Kit chaîne de distribution MCK0152 et MCK0152

NOUVEAU PATIN

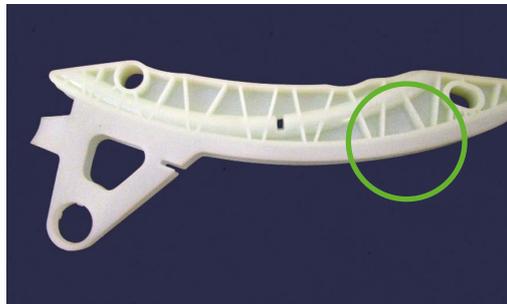
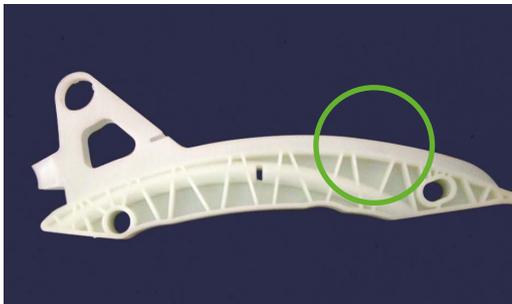
Un **nouveau patin** a été ajouté dans les kits mentionnés ci-dessus.

La nouvelle version présente une forme différente par rapport à de la précédente, afin que le côté soit plus allongé.

Cette modification améliorative correspond au changement effectué par le constructeur sur le produit d'origine.

Les deux versions sont équivalentes et interchangeables.
